## リコール届出一覧表

リコール届出日：平成29年11月29日

リコール届出番号	外-2570	リコール開始日	平成29年 11月 30日
届出者の氏名又は名称	ジャガー・ランドローバー・ジャパン株式会社 代表取締役 ハンソン・マグナス・ユタカ	製作国：英国 製作者名：ジャガー・ランドローバー・リミテッド 問い合わせ先： ランドローバーお客様相談室 0120-922-992	
不具合の部位（部品名）	車体（ガラスルーフ）		
基準不適合状態にあると認める構造、装置又は性能の状況及びその原因	ガラスルーフ装着車において、ガラスルーフ取付時の作業指示が不適切なため、当該ルーフの接着力が不足し、走行振動等により当該ルーフの接着面が剥離することがある。そのため、走行中等に異音が発生し、そのままの状態を使用を続けると、走行時の風圧により剥離が進行し、最悪の場合、走行中にガラスルーフが脱落するおそれがある。		
改善措置の内容	全車両、正しい下地処理を施してガラスルーフを車体に再接着する。		
不具合件数	0件	事故の有無	無し
発見の動機	本国メーカーからの情報による。		
自動車使用者及び自動車分解整備事業者に周知させるための措置	<ul style="list-style-type: none"> <li>・使用者：電話又はダイレクトメールで通知する。</li> <li>・自動車分解整備事業者：対象台数が少数であり、全ての使用者を把握しているので、機関誌等への掲載は行わない。</li> <li>・改善実施済車には、運転席側ドアロックストライカー付近に外-2570のステッカーを貼付する。</li> </ul>

## 改善箇所説明図

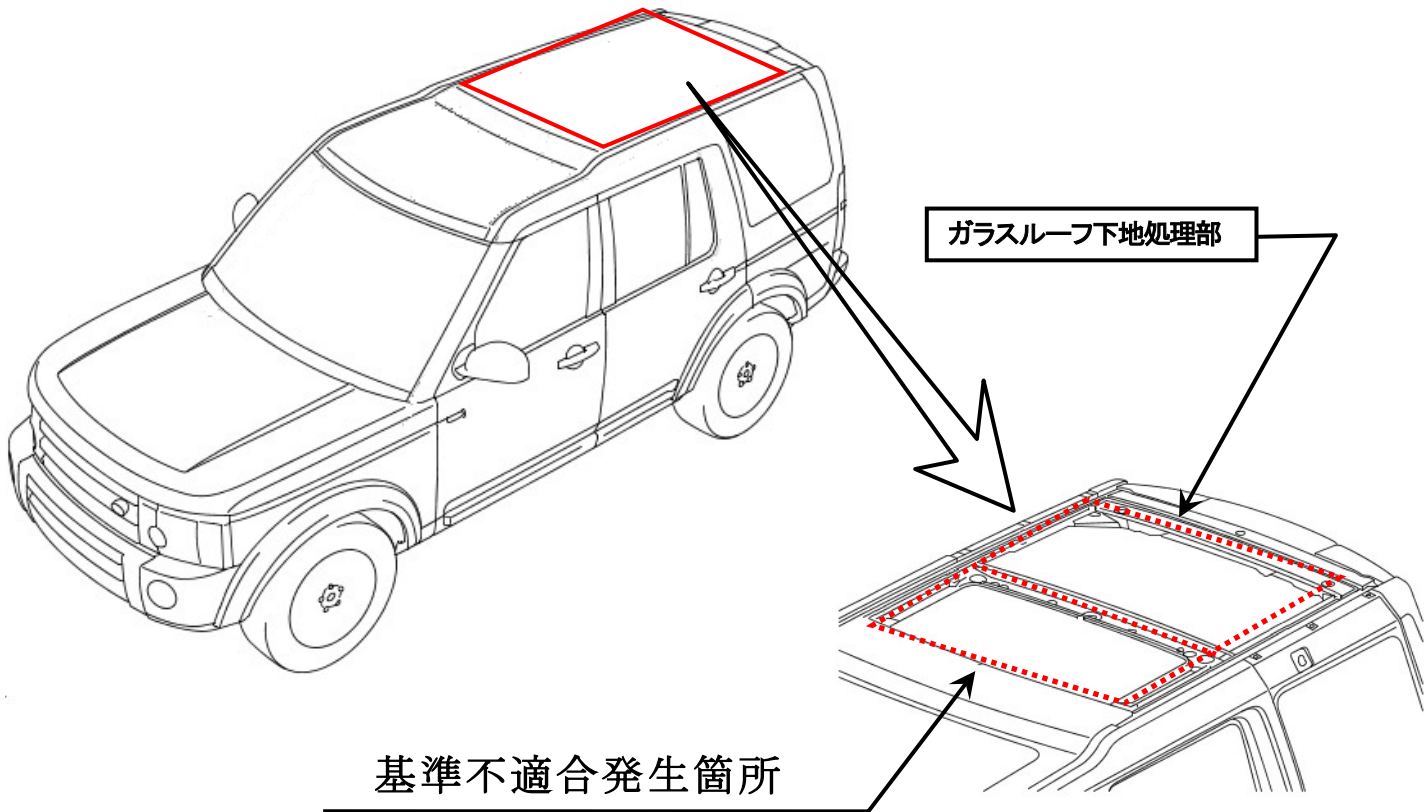
ガラスルーフ装着車において、ガラスルーフ取付時の作業指示が不適切なため、当該ルーフの接着力が不足し、走行振動等により当該ルーフの接着面が剥離することがある。そのため、走行中等に異音が発生し、そのままの状態を使用を続けると、走行時の風圧により剥離が進行し、最悪の場合、走行中にガラスルーフが脱落するおそれがある。

全車両、正しい下地処理を施してガラスルーフを車体に再接着する。

識別：左リヤドアストライカー取付けボルト頭に白ペイントを塗布する。
